第6回委員会の指摘事項とその対応について

表-3.1 第6回委員会の指摘事項とその対応一覧表

資料-3 第6回委員会の指摘事項とその対応について ①Jの回答資料

代表地盤モデルによる地震応答結果について

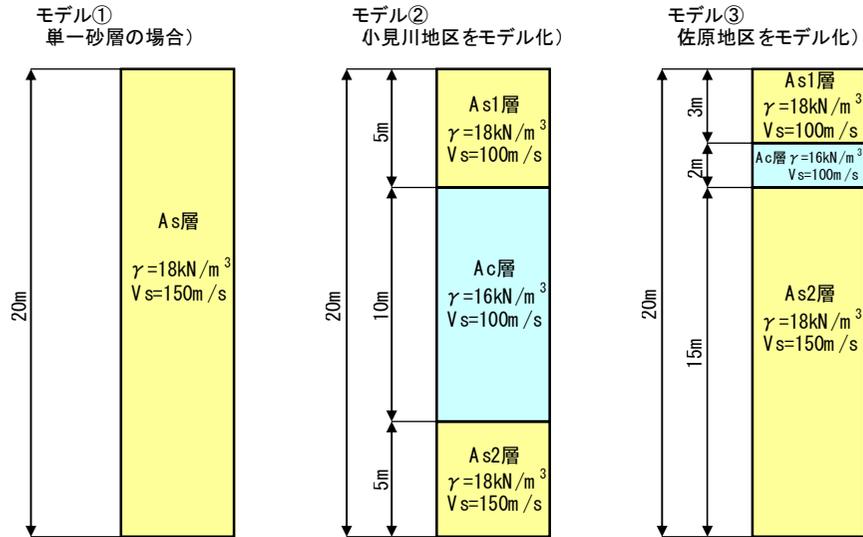
番号	質問および意見	質問に対する対応
	(1) 第5回委員会での指摘事項への対応報告	
①	府馬の実測沈下量整理図では、切土部と盛土部を表示し、両部の沈下量を示したほうが正確性が増すと思われる。(古関副委員長)	ご指摘の通り対応した。(事務局) →資料-3
②	別冊資料-1について、液状化強度試験各試料の最大間隙比、最小間隙比、試験における供試体圧密後の体積収縮量を追加で示して欲しい。(石原委員長)	ご指摘の通り対応した。(事務局) →別冊資料-1
	(2) 液状化の検証結果(補足)	
③	簡易法と地震応答解析の結果を比べると、応答解析の結果では実測沈下量のほうが大きい傾向にある。対策検討の場面で応答解析の手法を用いるため、応答解析について以下の4項目を確認して欲しい。1. 府馬の入力地震動、2. 余震を考慮した沈下量、3. 細粒分の多い地層も液状化判定対象とした場合の検討、4. 別の解析方法。(石原委員長、古関副委員長、中井委員)	ご指摘の通り対応した。(事務局) →資料-5
④	別冊資料-2について、地震応答解析の加速度分布図では地表付近で加速度が急に上昇するものと緩やかに上昇するものがあるが、それぞれについて計算に用いたモデルを示して欲しい。(石原委員長)	ご指摘の通り対応した。(事務局) →資料-3

一次元応答解析の結果、佐原地区と小見川地区での地震応答結果に差異があった（小見川地区では深度が浅くなるにつれて加速度応答が一様に増加しているのに対し、佐原地区では GL-5.0m 付近から急激に加速度応答が増加している）。

ここでは、両地区の地盤を簡略化したモデルで比較を行った。

小見川地区新開町の宅盤高の違いによる沈下への影響について

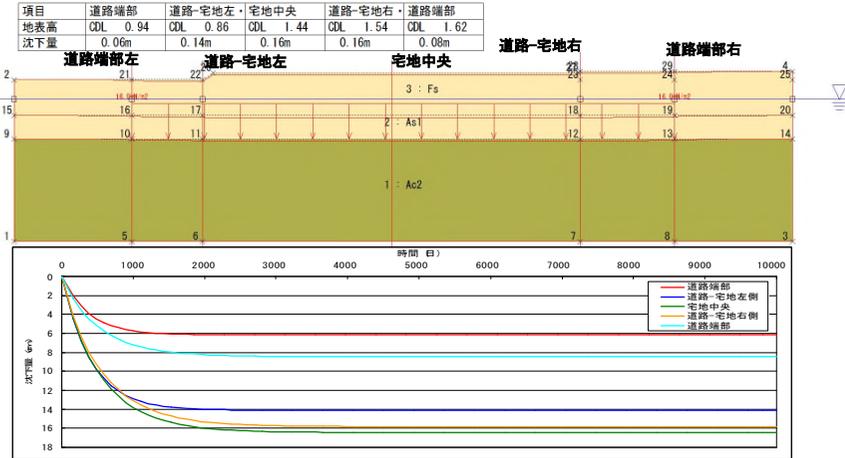
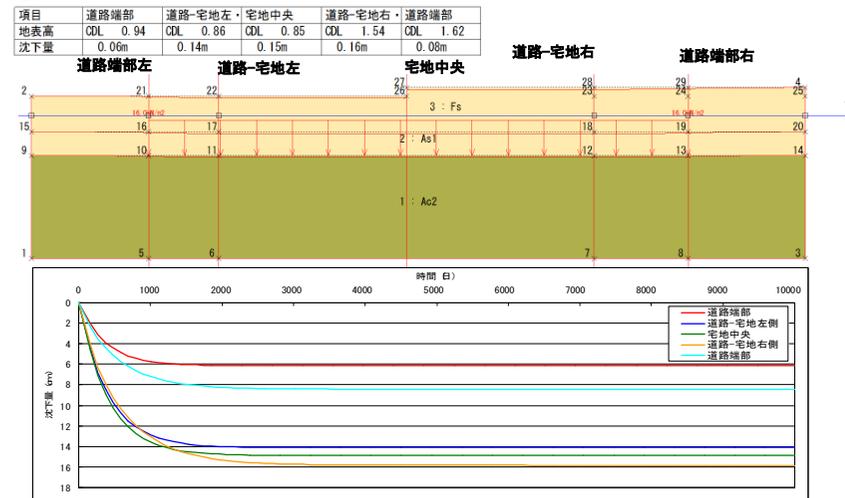
(3) 再液状化の検討結果	
⑤	3~4地点について、細粒分の多い地層も液状化判定対象とした場合の比較計算結果を示して欲しい。(石原委員長)	ご指摘の通り対応した。(事務局) →資料-6
	(4) 液状化対策工法の検討結果	
⑥	佐原市街地地区は地下水位低下工法を実施した場合、下川岸は大きな圧密沈下量が生じると予測される。また、水郷大橋町においても圧密沈下による建物への影響が生じると予想され、この地区一帯の対策工法として格子状地中壁工法を採用する。(香取市、石原委員長)	了解した。(事務局)
⑦	水郷大橋町の検討結果では、無対策時の沈下量が小さいため、計算条件を再度見直して検討結果を示して欲しい。(石原委員長)	ご指摘の通り対応した。(事務局) →資料-7
⑧	小見川市街地地区の対策方法については、圧密沈下の懸念があるものの地下水位低下工法の適用可能性が残されている。これについて議論するため、宅地地盤の高低差(約1m)を考慮したモデルの地下水位低下後の地盤の傾斜量を計算して欲しい。(古関副委員長、松下委員)	ご指摘の通り対応した。(事務局) →資料-3
⑨	道路のみの対策を実施した場合の検討結果をみると、対策効果が大きすぎると思われる。もう少し検討を加えて欲しい。	ご指摘の通り対応した。(事務局) →資料-7

解析は一次元圧密沈下解析で、水位低下工法により地下水位を 1.6m低下させた場合の沈下の状況を解析した。解析方法は、1.6m の水位低下により増加する荷重 16kN/m² (10kN/m³×1.6m) を Ac1 層に載荷して、e-lopP 法により沈下量を計算した。

断面①、②で解析を実施した。各断面での左右の宅盤高の違いによる沈下量の差はそれぞれ 2cm 程度であった。また、断面①、②の比較で断面形状による沈下量の違いは宅地中央で 1cm 程度であった。
